Anlage 6: Synopse der Anregungen und Bedenken der Verfahrensbeteiligten zum Sachlichen Teilplan Energie aus der Beteiligung 2014 mit Erörterungsergebnissen vom April 2015 (Stand: 31.08.2015)

Die nachfolgende Synopse enthält die Anregungen / Bedenken und Hinweise aus der Beteiligung 2014 mit den bis Anfang Juni abgestimmten Ergebnissen der Erörterungen zum Meinungsausgleich im April 2015. Änderungen dieser Ergebnisse von einzelnen Verfahrensbeteiligten im Rahmen der Erneuten Auslegung sind in der Spalte "Erörterungsergebnis" zu den davon betroffenen Anregungsnummern kurz vermerkt worden.

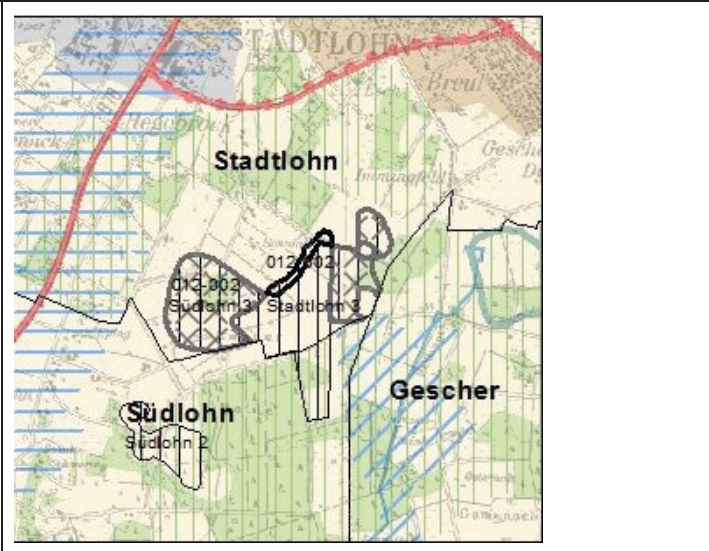
Zum Geltungsbereich des Windenergiebereiches Stadtlohn 2 weist die Stadt Stadtlohn darauf hin, dass Teile des Bereiches in einem Landschaftsschutzgebiet liegen. Im Rahmen der vorbereitenden Schritte zu einem sachlichen Teilflächennutzungsplan Windenergie erfolgte der Hinweis der Unteren Landschaftsbehörde, Kreis Borken, dass eine Befreiung vom Bauverbot zu Gunsten von Windenergieanlagen allenfalls im Randbereich des Landschaftsschutzgebietes in Aussicht gestellt wird. Der in der Plandarstellung zum Regionalplan vorgestellte Entwurf weicht geringfügig vom Entwurf des Teilflächennutzungsplanes ab. Die Stadt Stadtlohn hält es sowohl für denkbar, in Abstimmung mit der Unteren Landschaftsbehörde Windenergiebereich und Konzentrationszone in Übereinstimmung zu bringen, als auch diese geringfügige Abweichung hinzunehmen. Im letztgenannten Fall geht die Stadt Stadtlohn davon aus, dass die Bezirksplanungsbehörde hier eine zielkonforme Entwicklung des Flächenutzungsplanes aus dem Regionalplan sieht.

An dieser Stelle beantragt die Stadt Stadtlohn die Verkleinerung des o. a. Windenergiebereiches. Die Größe des Windenergiebereiches resultiert im Wesentlichen aus der Darstellung der Konzentrationszonen im heute gültigen Flächennutzungsplan der Stadt Stadtlohn. Die Darstellung deckt sich nicht mit der Konzentrationszone, die im Entwurf des sachlichen Teilflächennutzungsplanes Windenergie der Stadt Stadtlohn dargestellt ist. Der sachliche Teilflächennutzungsplan befindet sich in Aufstellung. Der Umriss der Konzentrationszone erfolgte streng nach den Maßgaben der Potenzialflächenanalyse. Im Windenergiebereich Südlohn 3/Stadtlohn 3 sind Hofsteilen, ein Waldbereich und eine Hochspannungsfreileitung einbezogen worden, die nach den Kriterien der harten und weichen Tabubereiche sich nicht für die Nutzung von Windenergie eignen. Zwei Bestandsanlagen wären von der Verkleinerung des Windenergiebereiches betroffen. Eine Hofanlage scheidet für ein Repowering aus. Für die zweite Anlage reduziert sich zwar die Repowering-Möglichkeit auf die Ausnahmeregelung in § 35 (3) S. 3 BauGB. Gleichwohl lässt die Konzeption der harten und weichen Tabukriterien unter Berücksichtigung der öffentlichen und privaten Belange die Ausdehnung der Konzentrationszone zu Gunsten einer einseitigen Bestandsanlage aus Sicht der Stadt Stadtlohn nicht zu.

Der Anregung wird gefolgt.
 Der Hinweis, dass der Bereich Stadtlohn 2 teilw. im Landschaftsschutzgebiet liegt wird zur Kenntnis genommen.
 Die Untere Landschaftsbehörde des Kreises Borken hat im Verlauf dieses Planverfahrens in Aussicht gestellt, dass für die betroffenen Flächen eine "Befreiung" vom Bauverbot zu Gunsten von Windkraftanlagen erteilt wird.

Die zwei Teilflächen des Bereiches Stadtlohn 2 werden zeichnerisch miteinander verbunden. Sie sind durch eine Freileitung von einander getrennt. Eine getrennte Darstellung ist auf der Ebene der Regionalplanung maßstabsbe-

Die Stadt Stadtlohn hat darauf hingewiesen, dass zu der bauplanungsrechtlich gesicherten Bebauung am Immingfeldweg ein größerer Abstand einzuhalten sei. Daher wird der nördl. Teilbereich von Stadtlohn 3 zurückgenommen.

Beteiligter: 48 - Stadt Hörstel
Anregungsnummer: 048-001

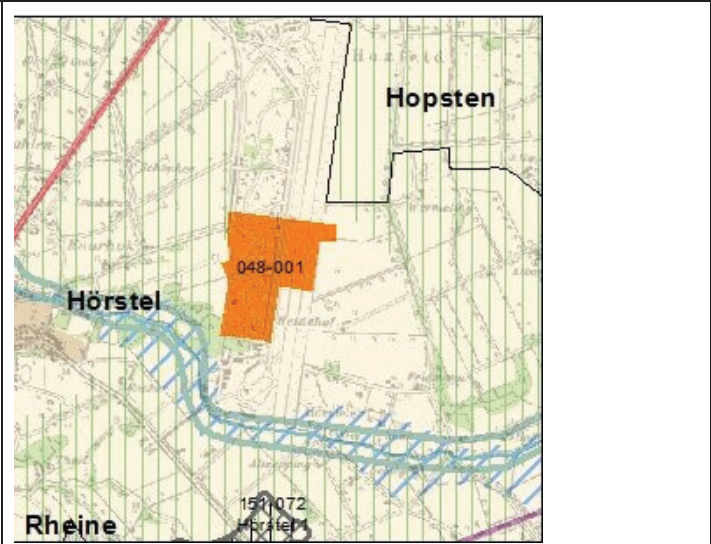
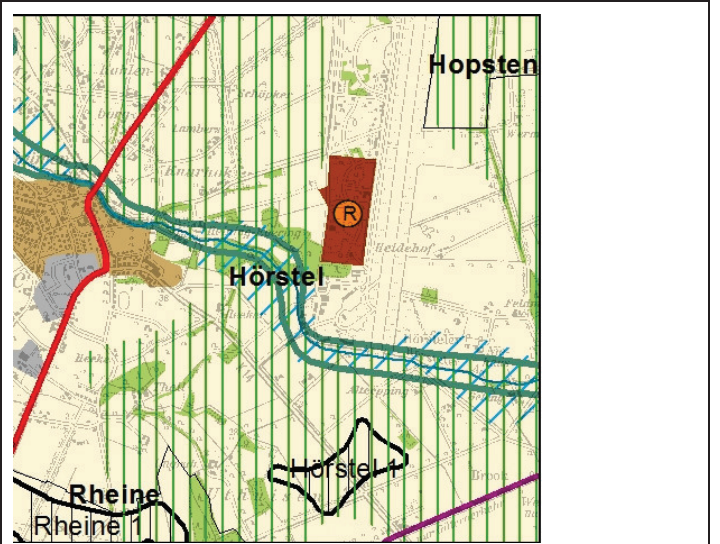
Die Stadt Hörstel [...] stellt bei der Bezirksregierung Münster den Antrag zur Aufnahme des "Energie-Innovationspark Hörstel auf dem Gelände des ehemaligen NATO-Flugplatzareals in Dreierwalde als Ziel in die textliche Darstellung analog des "Bioenergiepark Saerbeck" sowie als "Fläche für Regenerative Energiegewinnung" mit der Kennzeichnung "Standort für Regenerative Energiegewinnung" in der zeichnerischen Darstellung des sachlichen Teilplans Energie.

Das ebenfalls vom Rat beschlossene Nutzungs- und Strukturkonzept sieht von Norden nach Süden eine Aufteilung in die folgenden Teilbereiche vor:

Anregungen und Bedenken	Ausgleichsvorschläge	Erörterungsergebnis
<p>Innovationspark Hörstel" dem Grundsatz 4 verbunden mit dem Ziel 10 des sachlichen Teilplans Energie vollumfänglich und soll als Ziel in die textliche Darstellung analog des "Bioenergieparks Saerbeck" aufgenommen werden sowie als "Energiepark" mit dem Planzeichen Sonderbereich "Regenerative Energien" in der zeichnerischen Darstellung des sachlichen Teilplans Energie dargestellt werden. [...]</p> 		
<p>Beteiligter: 49 - Stadt Horstmar Anregungsnummer: 049-001</p>		
<p>[Schreiben vom 23.12.2014 - nicht fristgerecht]</p> <p>Zur Fortschreibung des Regionalplans Münsterland, Sachlicher Teilplan Energie, vorgelegt von der Bezirksregierung Münster mit Schreiben vom 07.08.2014, werden seitens der Stadt Horstmar weder Anregungen noch Bedenken vorgetragen.</p>	<p>Der Hinweis wird zur Kenntnis genommen.</p>	<p>Es besteht kein weiterer Erörterungsbedarf. Meinungsausgleich mit allen Verfahrensbeteiligten.</p>

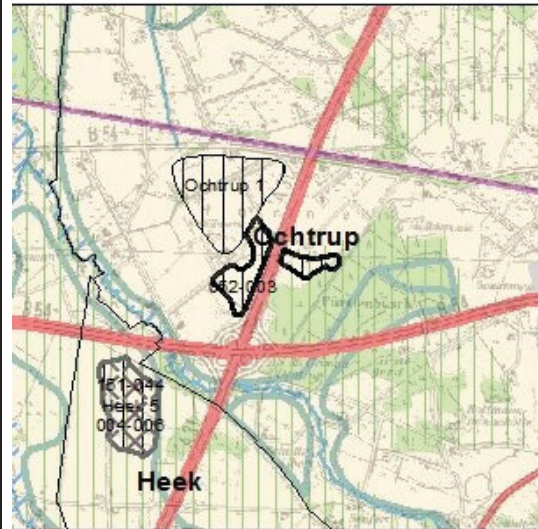
Ein verfahrenskritisches Vorkommen einer windenergieempfindlichen Art (hier Wiesenweihe) im Plangebiet mit dem artspezifischen 1000 m Radius führte zum Ausschluss der Fläche.

Die Stadt Ochtrup unterstützt die Anregung 134-022n. Aus ihrer Sicht ist die Begründung, dass artenschutzrechtliche Bedenken mit Blick auf ein Rohrweihenvorkommen nicht nachvollziehbar. Die Regionalplanungsbehörde verweist unter Bezugnahme auf ihren Ausgleichsvorschlag zu den privaten Anregungen 10004-002 und 10014-001 auf ihren Kriterienkatalog, wird aber den Sachverhalt mit dem Landesamt für Natur, Umwelt und Verbraucherschutz NRW erneut klären und das Ergebnis im Protokoll mitteilen. Im Falle einer Zustimmung durch das LANUV wird der Bereich wie angeregt dargestellt. In diesem Fall würde Meinungsabgleich mit allen Verfahrensbeteiligten erzielt. Andernfalls würde kein Meinungsabgleich mit dem WLV und Stadt Ochtrup festgehalten.

Beteiligter: 62 - Gemeinde Metelen
Anregungsnummer: 062-002

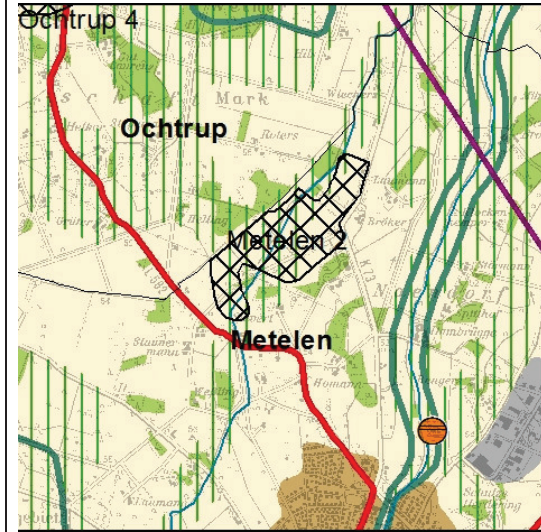
Auf dem Gebiet der Gemeinde Metelen sind zwei Wind-
 eignungsbereiche dargestellt. Es handelt sich hier zum
 einen um einen Teil der bisherigen Konzentrationszone
 ST 14 (Metelen 2) sowie um eine Fläche im sog. Modde-
 feld (Metelen 1). Nach derzeitiger Erkenntnis bestehen
 gegen die Darstellung der Windeignungsbereiche im Re-
 gionalplan keine Bedenken*. Bei der bisherigen Konz-
 zentrationszone ST 14 (Metelen 2) wurde nur ein Teilbereich
 in den jetzigen Entwurf des Regionalplans übernommen.

Beteiligter: 70 - Kreis Warendorf
Anregungsnummer: 070-006

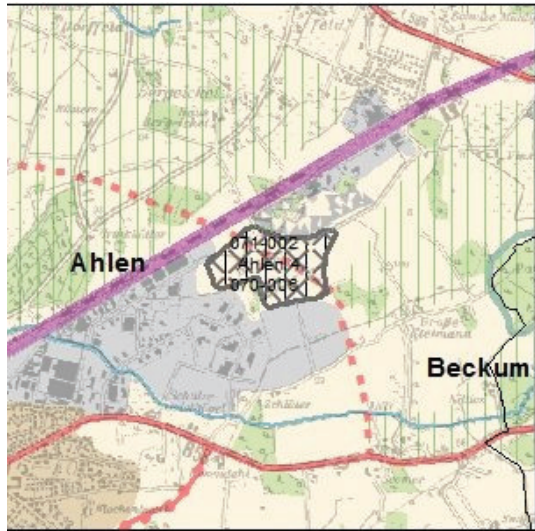
Anmerkungen zu den Windenergiebereichen im Einzelnen:
Ahlen 4:

Es besteht kein weiterer Erörterungsbedarf. **Meinungsausgleich mit allen Verfahrensbeteiligten.**

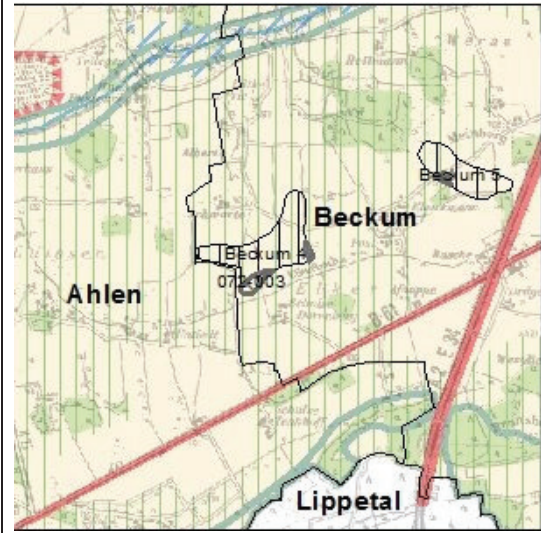
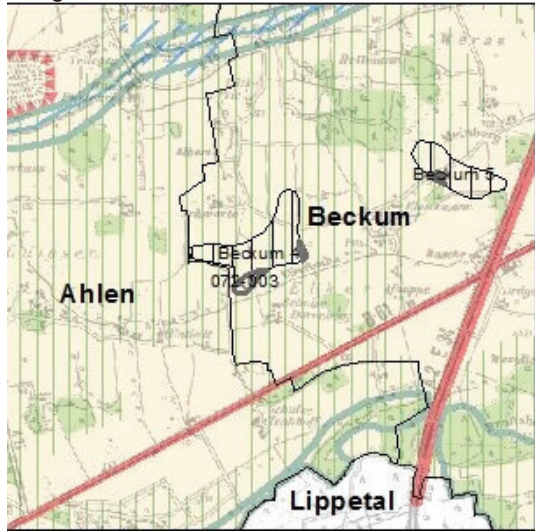
Beckum 3: Auch hier wird eine größere Fläche als Vorranggebiet dargestellt als es gemäß dem Entwurf der 13. Änderung des Flächennutzungsplans Stadt Beckum realisierbar sein wird. Der Unterschied ergibt sich überwiegend aus dem Abstand zur Wohnnutzung im Außenbereich sowie andererseits im Umfang der durch die untere Landschaftsbehörde des Kreises Warendorf in Aussicht gestellten Befreiungen zu den Landschaftsschutzgebieten.

Der Anregung wird gefolgt.

Beteiligter: 151 - Landesbüro der Naturschutzverbände NRW
Anregungsnummer: 151-045

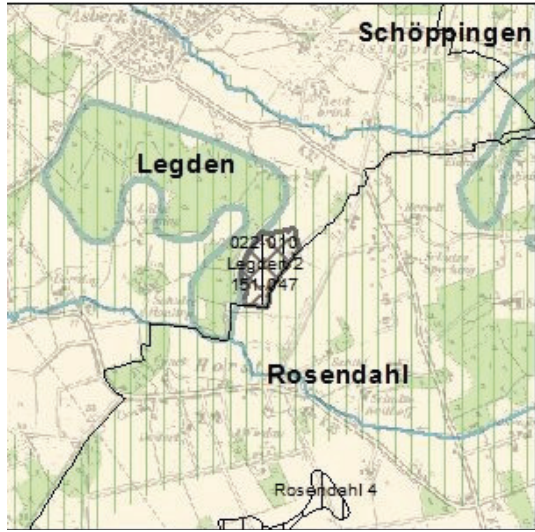
Die Fläche befindet sich außerdem im Naturpark Hohe Mark.

Die Bedeutung der Fläche für den Biotopverbund ist zu prüfen.

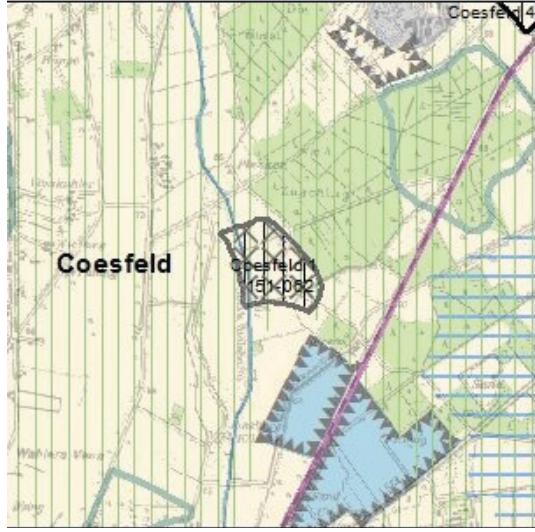
Die Lage des Wahlers Venn im Zentrum des Naturraums

Der Anregung wird nicht gefolgt. Die Ermittlung der Vorrangbereiche erfolgte nach einem einheitlich angewandten Kriterienkatalog. Die zuständigen Landschaftsbehörden haben das Artenschutzrisiko in dem Bereich als "mittel" eingestuft. Die Prüfung der Umweltauswirkungen hat für die Fläche Coesfeld 1 ergeben, dass erhebliche Umweltauswirkungen bezogen auf das Schutzgut Boden zu erwarten sind. Aufgrund der geringen Gewichtung des Kriteriums Boden im Zusammenhang mit Windenergieplanungen werden die Umweltauswirkungen schutzgutübergreifend als nicht erheblich eingeschätzt.

Metelen 3:

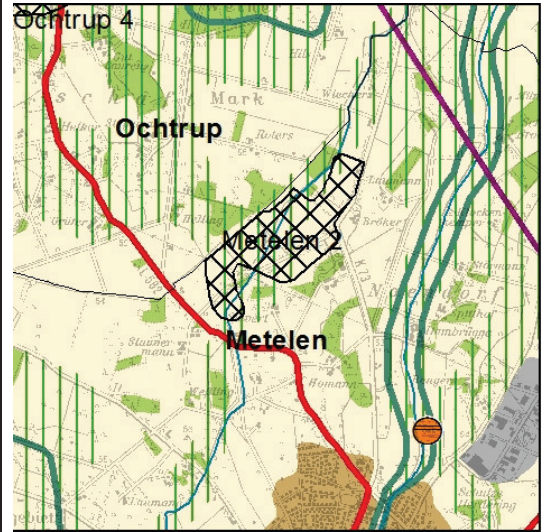
Die Fläche befindet sich im Bereich eines Schwerpunkt-vorkommens des Großen Brachvogels.

Das Vorkommen des Großen Brachvogels in der Fläche ist belegt.

Sassenberg 1:
 Darstellung im Regionalplan: Freiraum, BSLE

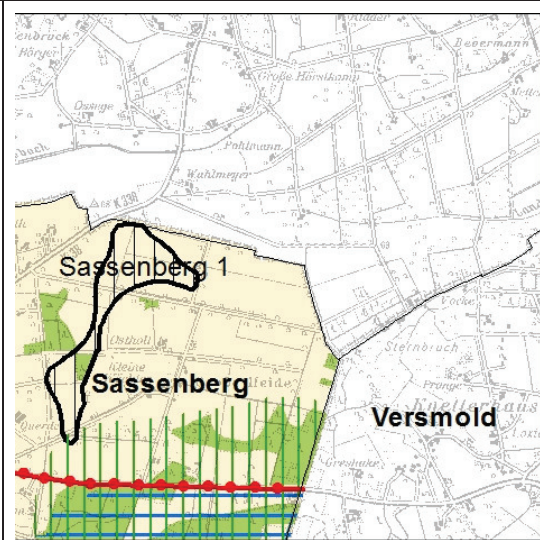
Der östliche Bereich sollte zurückgenommen werden.
